CIRCULAR ACLARATORIA CON Y SIN CONSULTA N°4

“AMPLIACIÓN Y OPTIMIZACIÓN DEL SISTEMA DE DESAGÜES CLOACALES DE LA LOCALIDAD DE SAN GENARO”.

La **Dirección General de Estudios y Proyectos de Agua Potable y Saneamiento** y la **Subsecretaría de Agua y Saneamiento** realizan las siguientes aclaraciones y/o modificaciones con y sin consulta:

3. Ampliación de la Laguna Secundaria

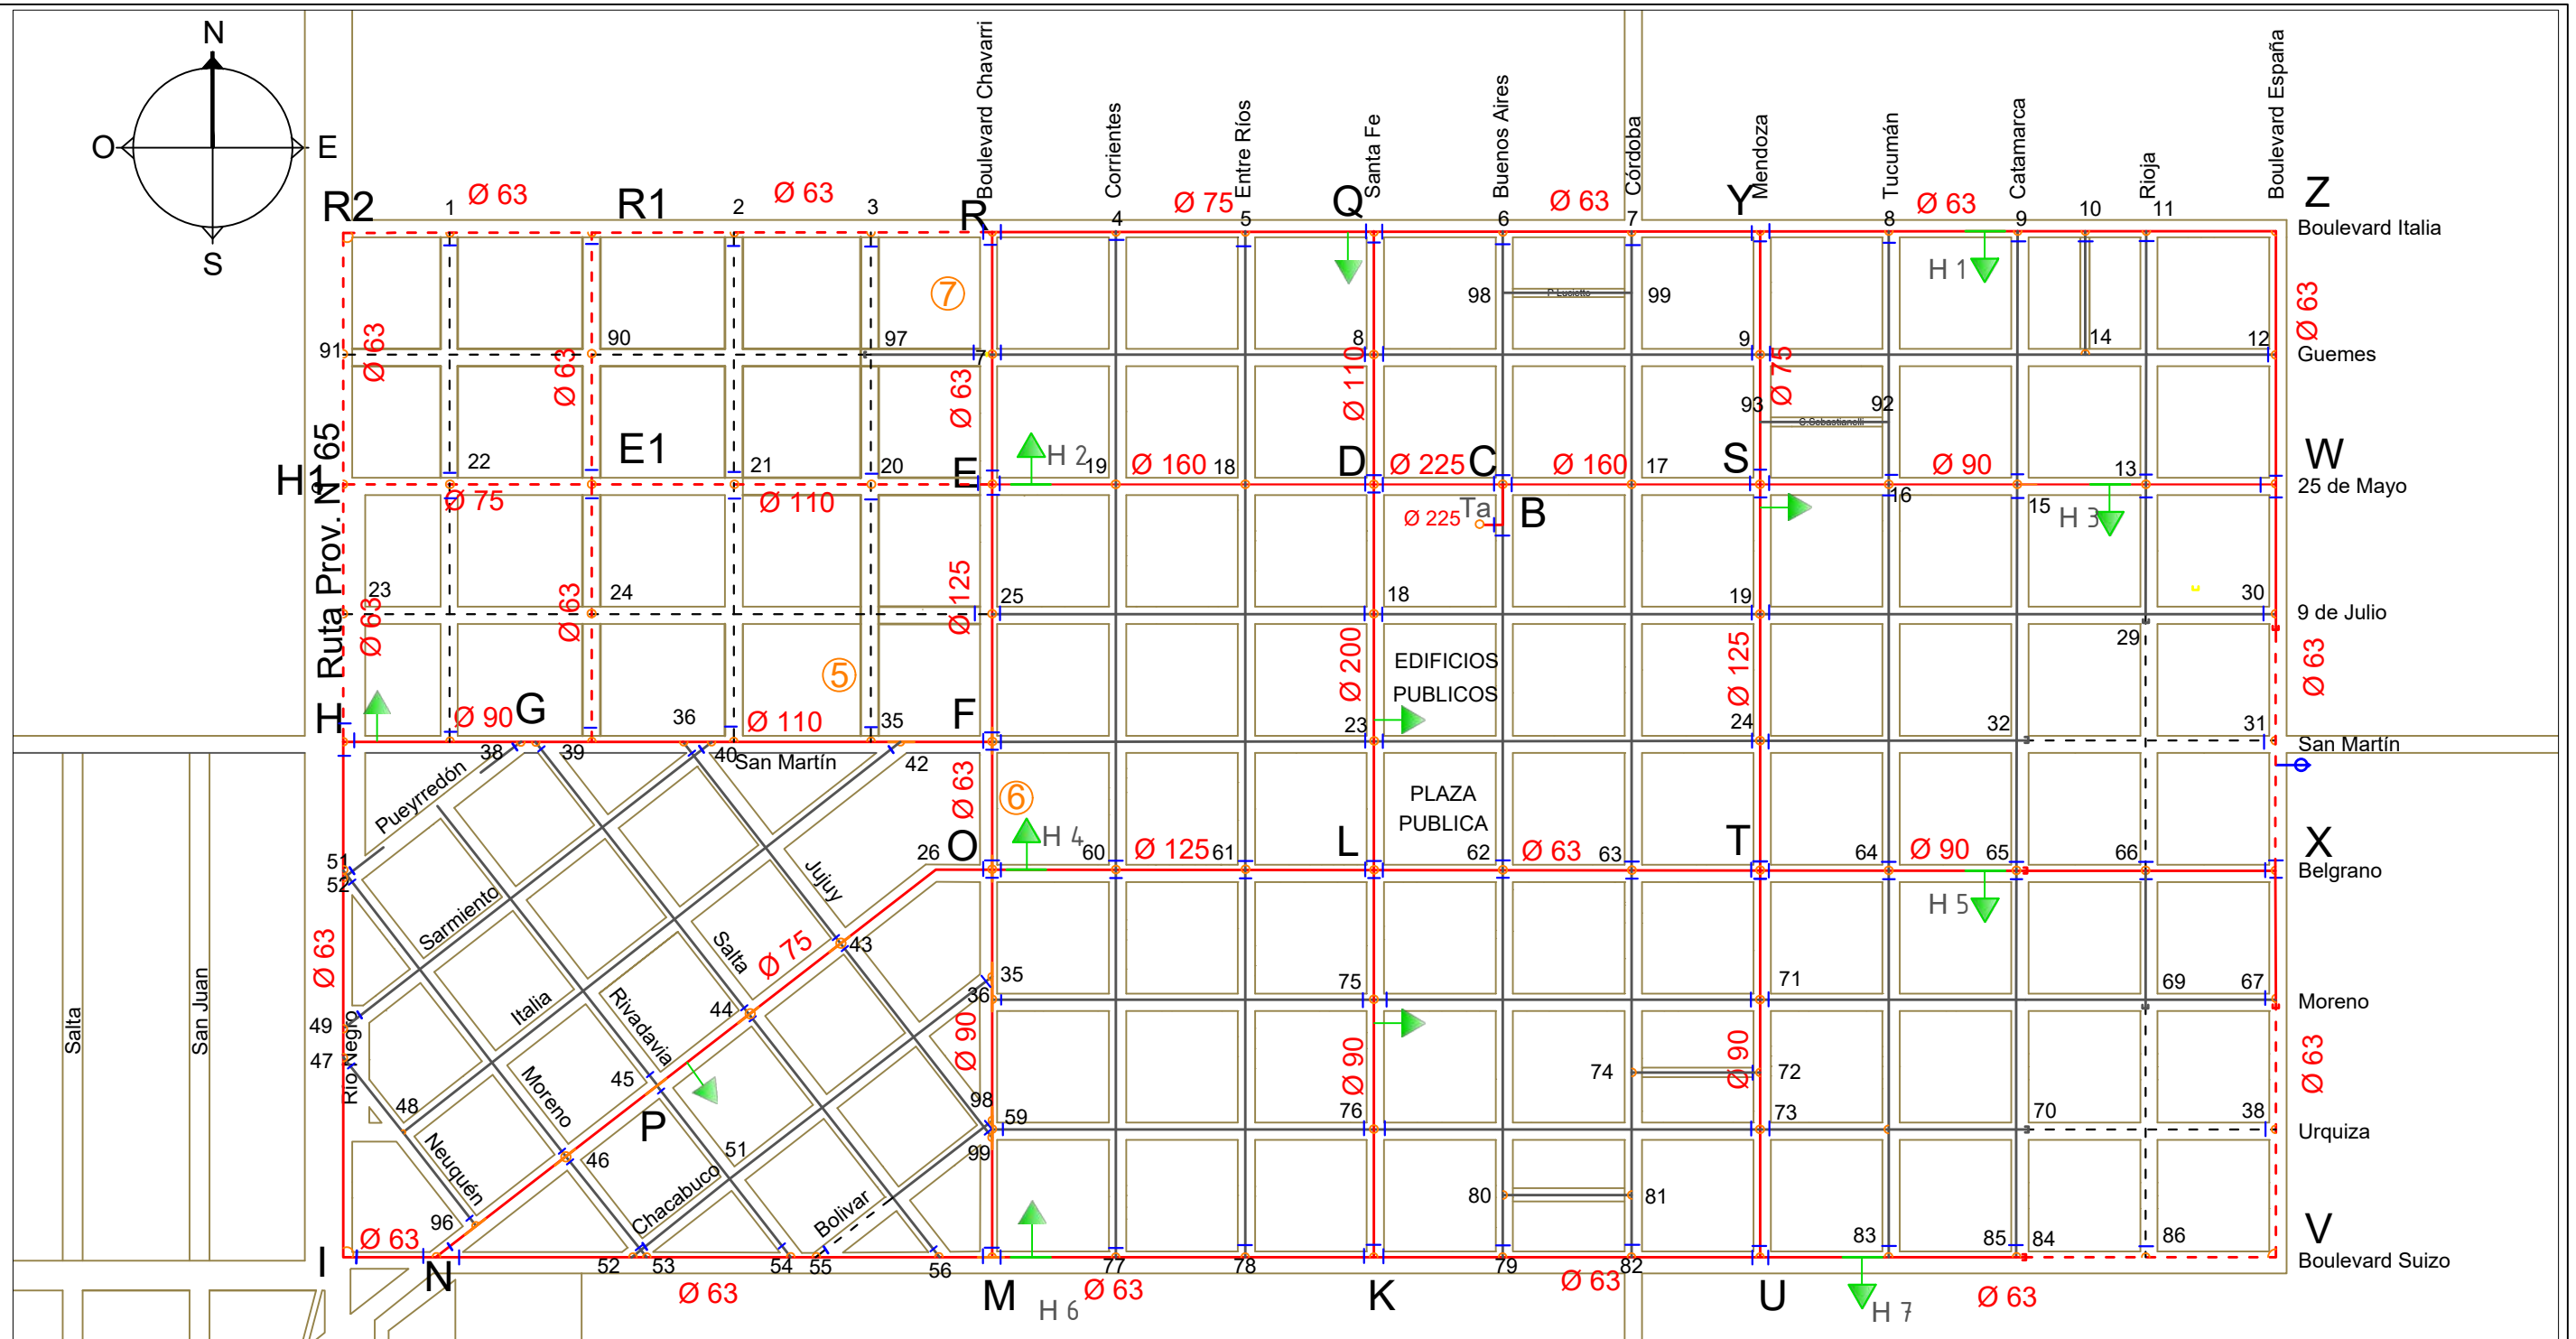
- 3- Respecto del volcamiento de camiones atmosféricos al momento de intervenir con las obras en el predio de tratamiento, deberá ser consultado por vía administrativa al Municipio por la Contratista al momento de su implementación para determinar el esquema operativo al momento de la necesidad.
No obstante, y en virtud de contar con la aprobación del Análisis de Sensibilidad Ambiental, se transcribe parcialmente el esquema de trabajo previsto en el predio que atañe parcialmente a la consulta realizada:

Una vez vaciada la Laguna Secundaria, se ejecutará su ampliación en el sector norte de la misma. Dicha ampliación puede ejecutarse de forma paralela al vaciado de la Laguna Primaria o su deslode.

PROYECTO NUEVA RED
DE AGUA POTABLE

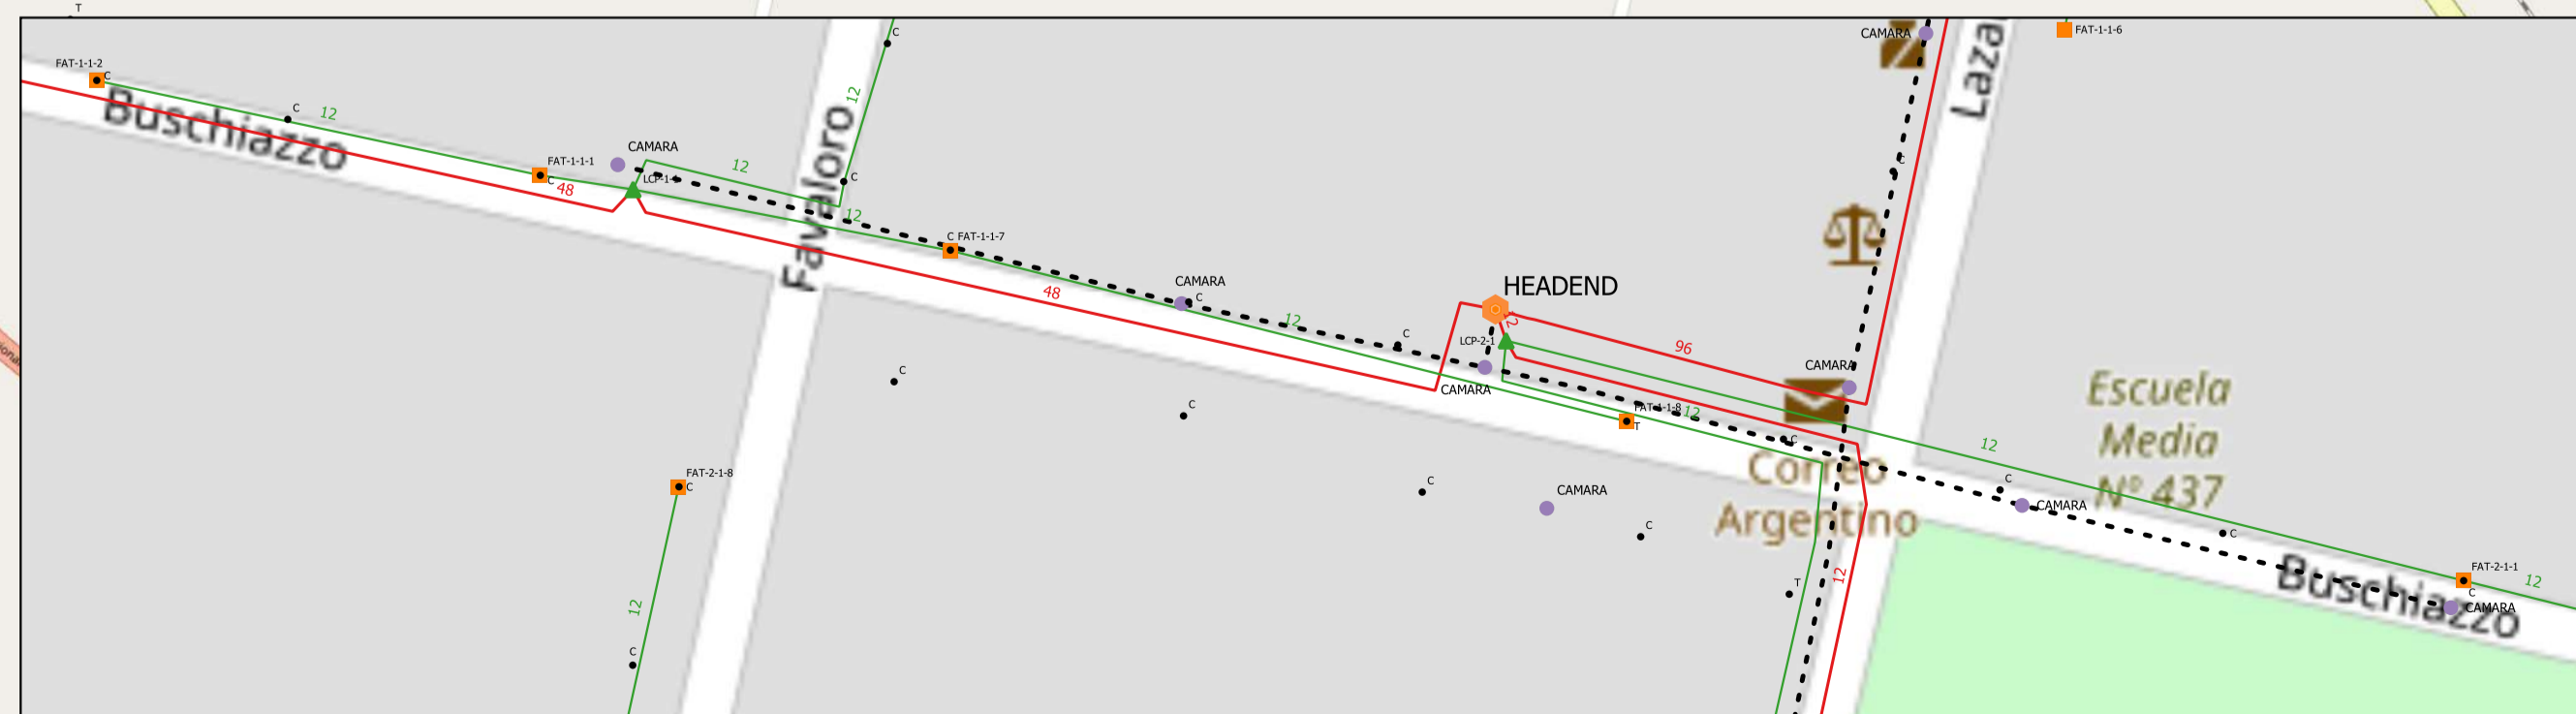
- 1. Se solicita se defina si desde el Municipio existe alguna normativa respecto el tamaño mínimo de parches a ejecutar en el pavimento/ripio.*
- 2. Se solicita se confirme si los pozos negros en uso que interfieran con la colectora se cruzarán con un caño camisa y viguetas, mientras que los que interfieran con las conexiones domiciliarias se hará el acercamiento y se dejará con un tapón, abonando el 50% de la misma.*
- 3. Se solicita conocer dónde será posible efectuar la descarga de los camiones de desagote de los PA cuando la planta se encuentre intervenida con el Bypass correspondiente.*
- 4. Se solicita se envíen planos de interferencias que puedan existir en la traza de la colectora/conexiones domiciliarias.*
- 5. Se solicita se envíe Estudio de Suelos del Predio donde funcionan las Lagunas de tratamiento.*

- 4- Se adjuntan planos de interferencias facilitados por el Municipio. No obstante, la Contratista, deberá realizar los sondeos, relevamientos y pedidos de documentación, de manera formal y administrativamente ante el Municipio y/o prestadores de servicios de forma de contar con la información actualizada de todas las interferencias del sector a intervenir.

Se adjuntan plano N° 9 Estación Elevadora Principal que será reemplazado por el publicado en Pliego Licitatorio.

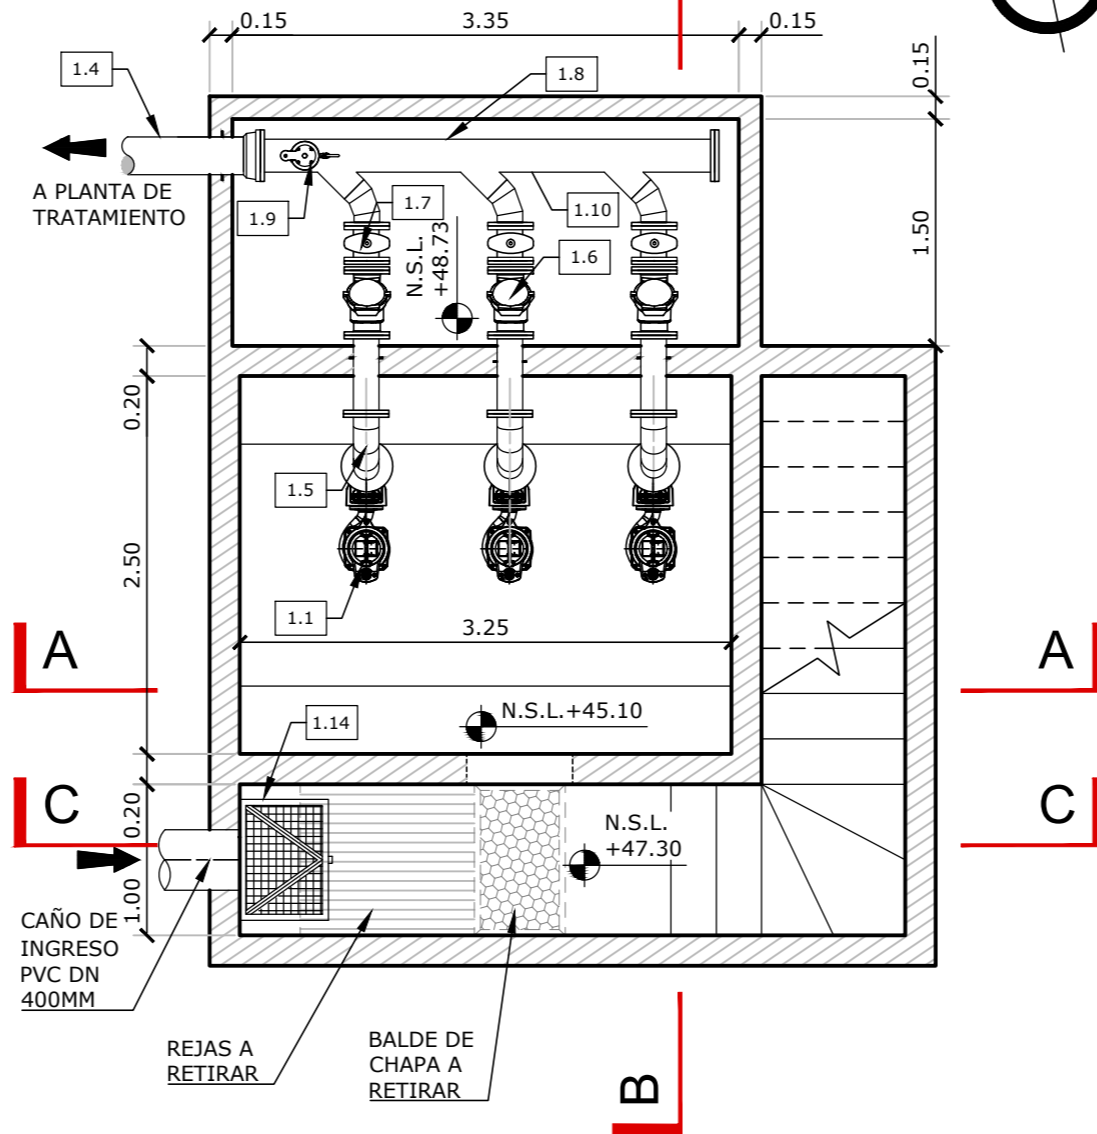
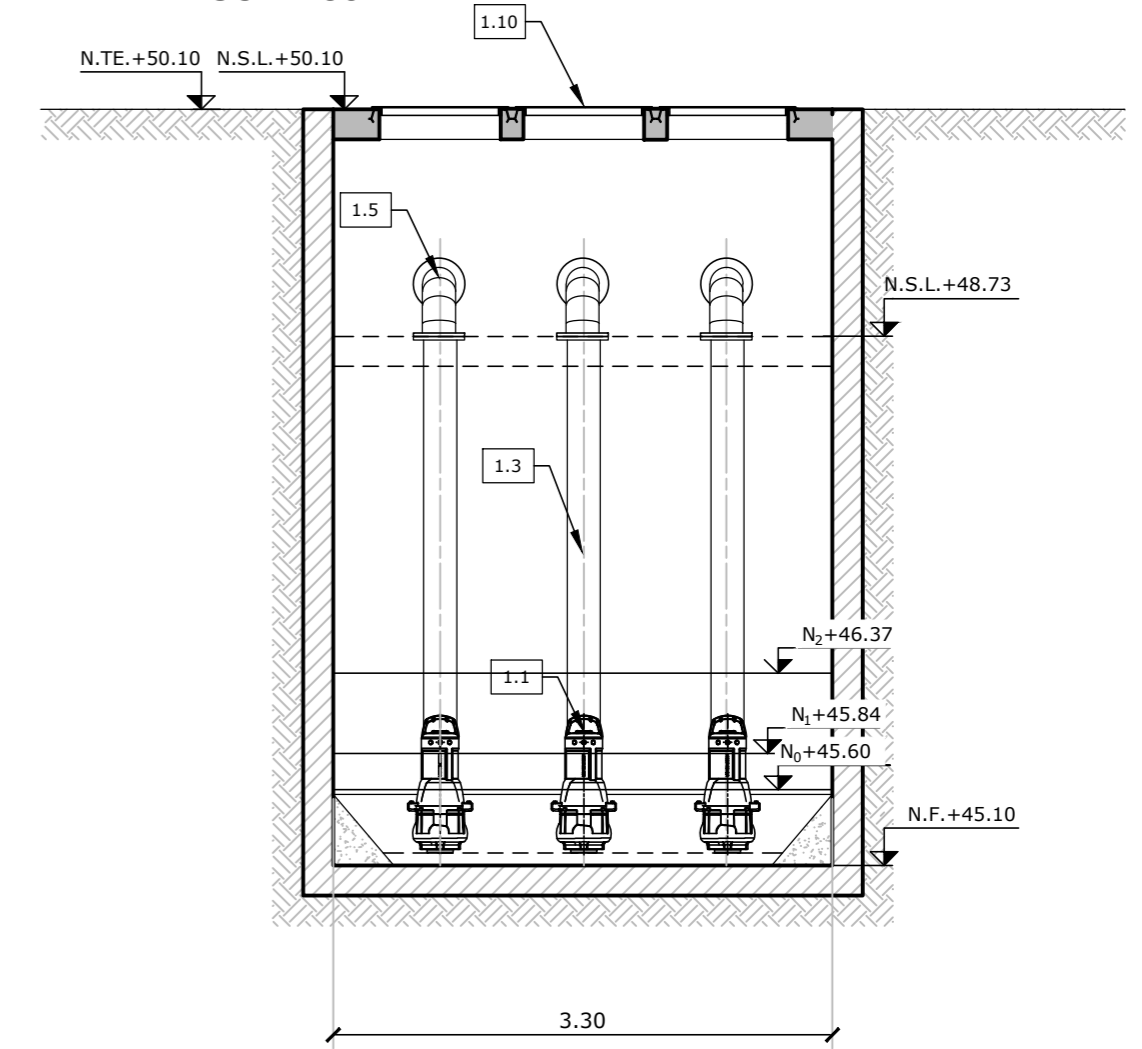
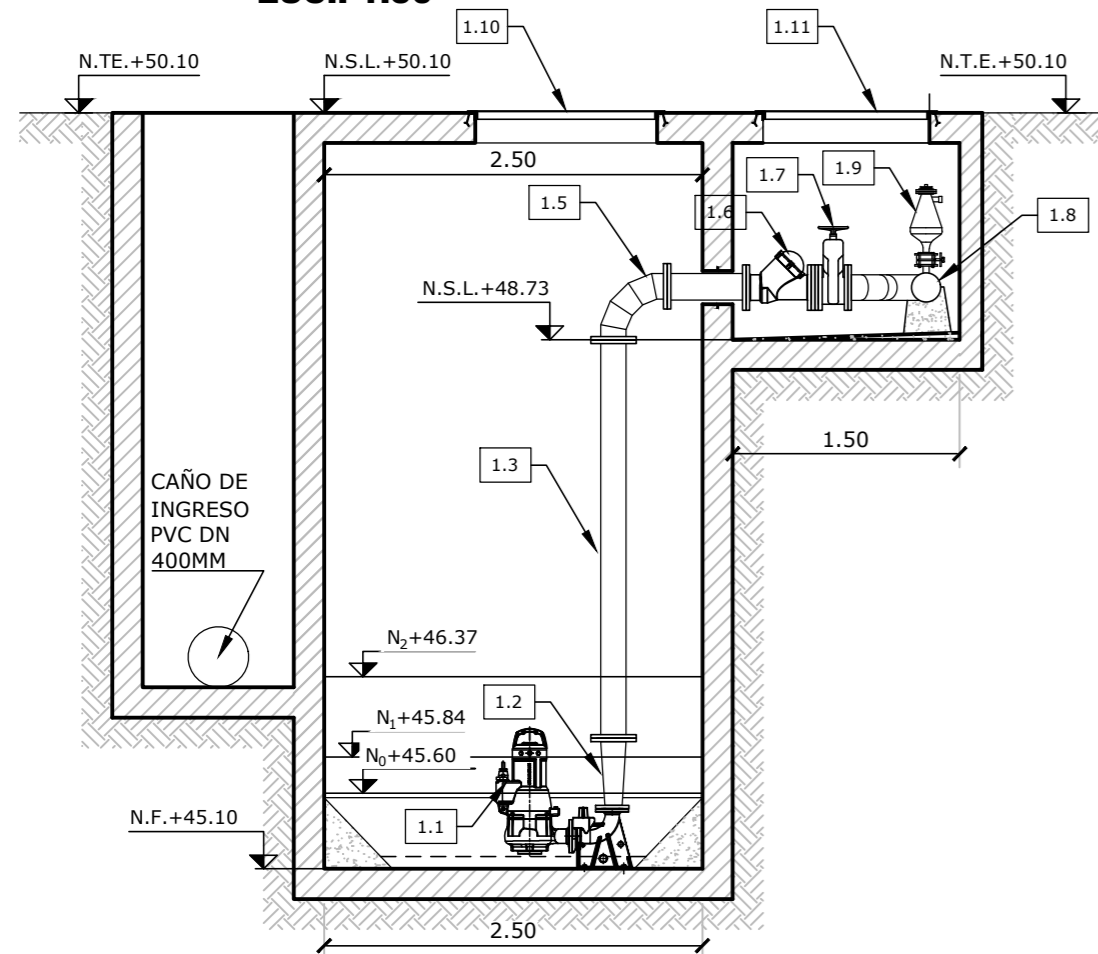
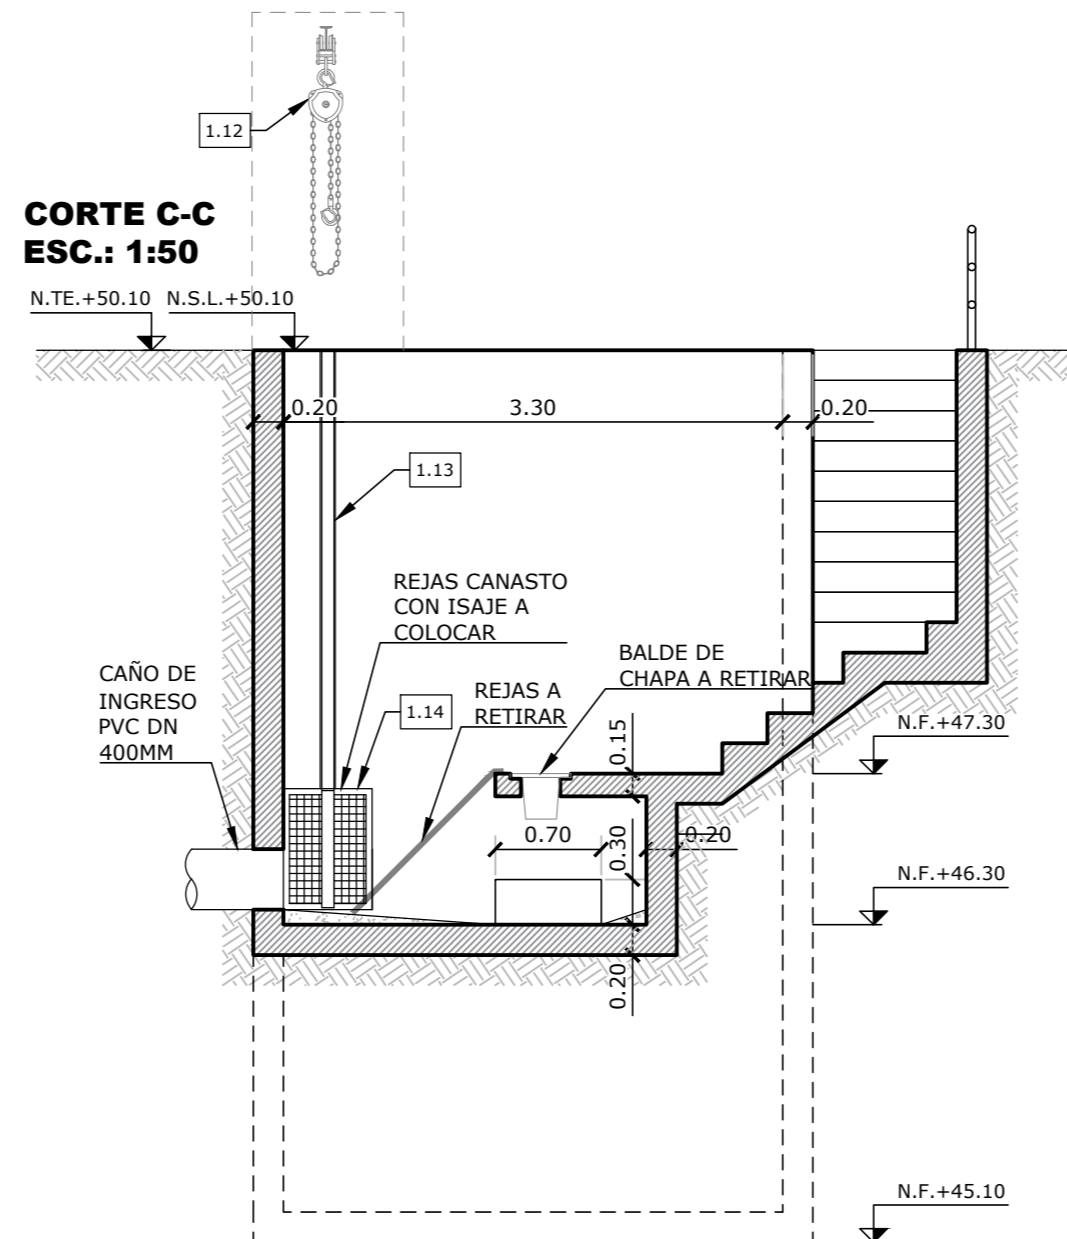
Respuesta a Consulta N°2:

NOTA: Las cotas, dimensiones y ubicación de las Estación Elevadora Principal existente deberá ajustarse a los resultados del relevamiento a realizar previo al inicio de la obra. El diseño, cálculo y verificaciones del proyecto quedará sujeto a los resultados de dicho relevamiento. La aprobación de las modificaciones del proyecto que resulten necesarias quedarán sujeta a la aprobación de la inspección de obra.
